KOMUNIKACE NN321, VINOŘ - HORNÍ POČERNICE

BEZPEČNOSTNÍ INSPEKCE

Název stavby	Komunikace NN321, Vinoř - Horní Počernice
Stupeň dokumentace	Bezpečnostní inspekce

Obr. 10: Celkový pohled na křižovatku ve směru od Víně.

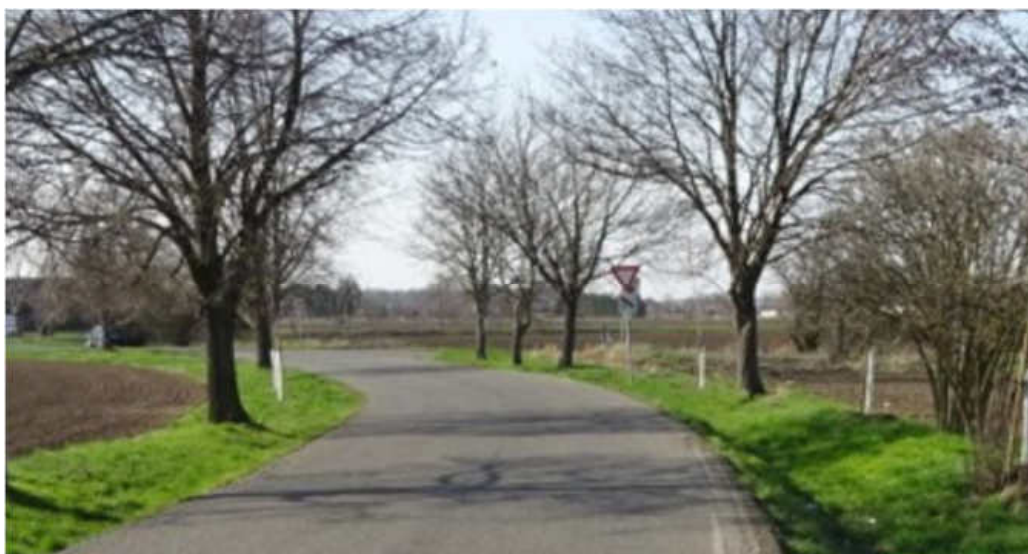
1. Nerovná vozovka a krajnice v ulici Živanické ve směru do Horních Počernic (viz obr. 10)
2. Příkop na hranici vozovky, absence nebezpečné krajnice (viz obr. 11)
3. Psychologická přednost při jízdě po vedlejší komunikaci.
4. Nedostatečný rozhled v křižovatce, zejména ze stojícího vozidla.
5. Chybný tvar dodatkové tabulky E2b.

1. V provizorním řešení je vhodné cyklisty i řidiče upozornit na nerovnost vozovky.
Pro definitivní dopravní řešení, které s sebou velmi pravděpodobně přinese zvýšení intenzity cyklistické dopravy, je vhodné upravit technický stav vozovky (kvalitu povrchu a šířkové parametry) tak, aby byl i pro méně zdatné cyklisty bezpečný při adekvátní pozornosti.
2. Pro dočasné uspořádání vyznačit opravdu dostatečně široký prostor pro cyklisty s bezpečnostním odstupem od kraje vozovky.
V případě trvalého vyznačení jízdního pruhu doporučuji užít stejný způsob, jako je doložen na následující fotce:

Obr. 30: Příčná porucha v jízdním pruhu, podélné trhliny zasahující 80 cm od kraje vozovky

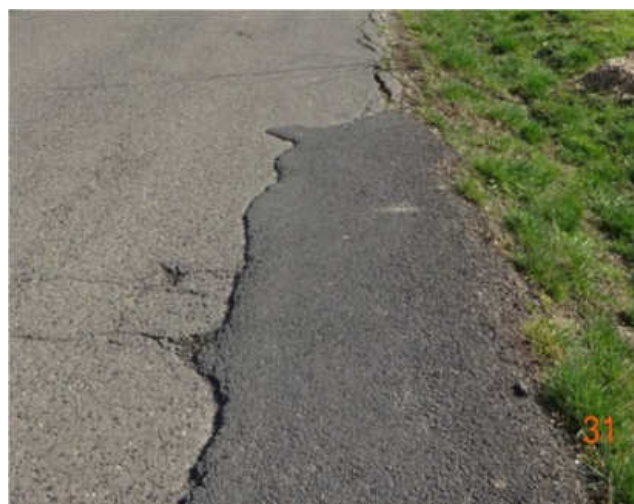
1. Nerovnost vozovky může způsobit pád cyklisty a přivodit zranění.
2. Vyhýbání se nerovnosti může být příčinou srážky cyklisty s motorovým vozidlem.

1. Vyznačení prostoru pro cyklisty provést v dostatečné šíři a bezpečné vzdálenosti od okraje vozovky.
2. Pro dočasný režim vyznačit nerovnosti ve vozovce varovnou signální barvou.
3. Pro finální změnu dopravního režimu zajistit opravu krytu a příslušenství vozovky.

Obr. 47: Výtluk uprostřed jízdního pásu, odlomený okraj vozovky;

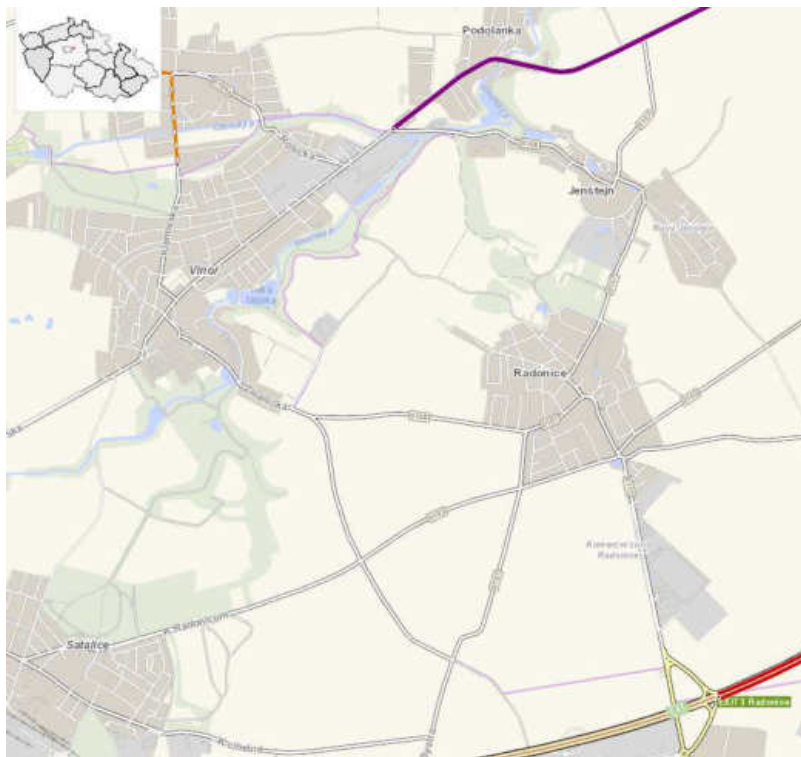
1. Nerovnost vozovky může způsobit pád cyklisty a přivodit zranění.
2. Vyhýbání se nerovnosti může být příčinou srážky cyklisty s motorovým vozidlem.

1. Vyznačení prostoru pro cyklisty provést v dostatečné šíři a bezpečné vzdálenosti od okraje vozovky.
2. Pro dočasný režim vyznačit nerovnosti ve vozovce varovnou signální barvou.
3. Pro finální změnu dopravního režimu zajistit opravu krytu a příslušenství vozovky.
